## 改善箇所説明図②

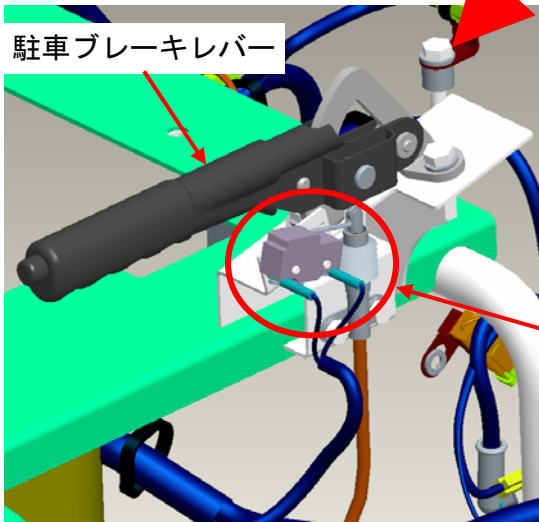
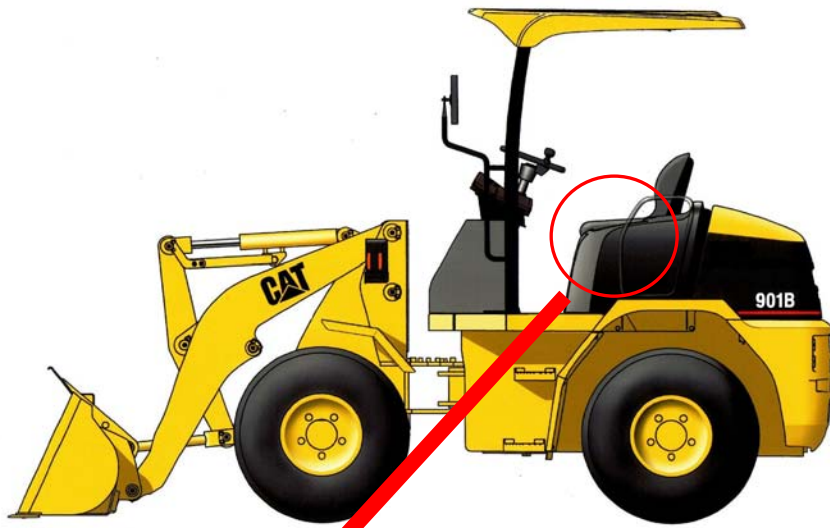
基準不適合箇所

位置検出スイッチ

駐車ブレーキレバー部

キャノピー・オープン仕様の車両（運転者席の前面、側面及び後面が開放されているもの）において、駐車ブレーキレバーの位置を検出するスイッチの耐水性が不十分なため、スイッチ内部に水分が浸入し、スイッチが作動不良を起こすことがある。そのため、そのままの状態で使用を続けると、駐車ブレーキを解除しても走行出来なくなるおそれがある。

全車両、スイッチを対策品と交換する。

識別：対策品スイッチ側面に白ペンキを塗布し識別する。
